**Conseil économique et social**Distr. générale
1 février 2017

**Forum mondial de l'harmonisation
des Règlements concernant les véhicules****Groupe de travail des dispositions générales de sécurité****112^e session**

Règlement n° 110 (Véhicules alimentés au GNC/GNL)**Proposition de complément 1 à la série 02 d'amendements au
Règlement n° 110 (Véhicules alimentés au GNC/GNL)****Communication de l'expert de la France***

Figure 1
 Dimensions du réceptacle de remplissage

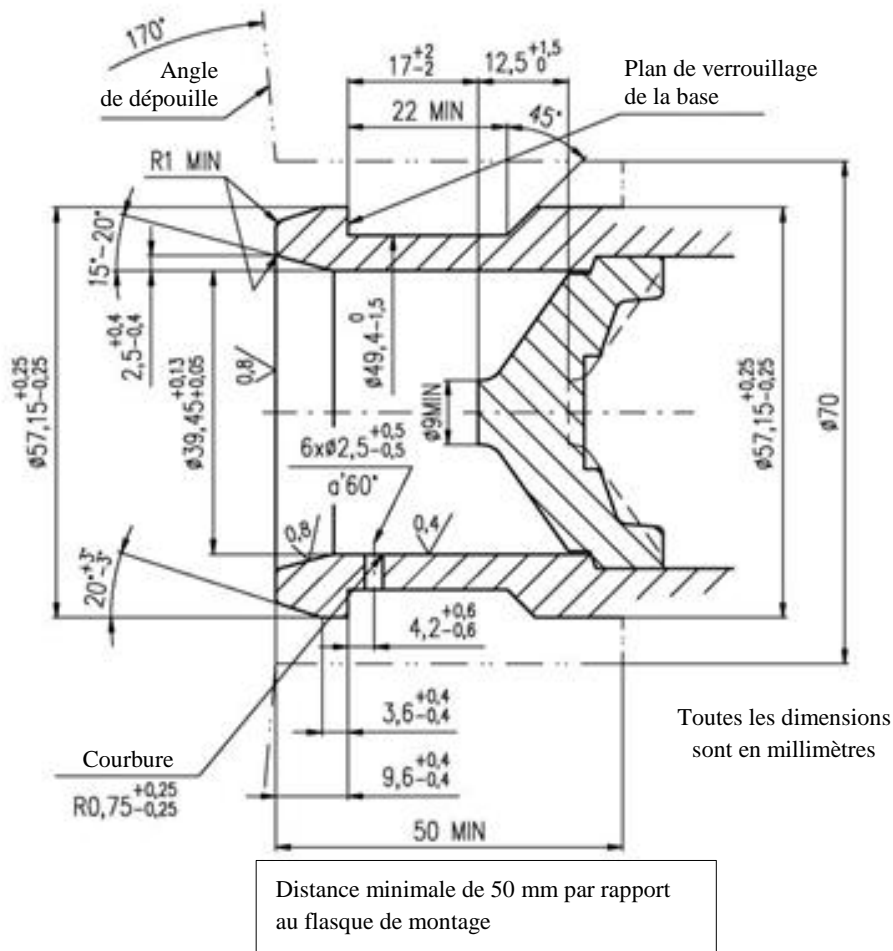
Ajouter deux nouveaux paragraphes, libellés comme suit :

« **4.** **Dimensions du réceptacle de remplissage GNL**

4.1 **La figure 1 montre les dimensions du réceptacle de remplissage GNL.**
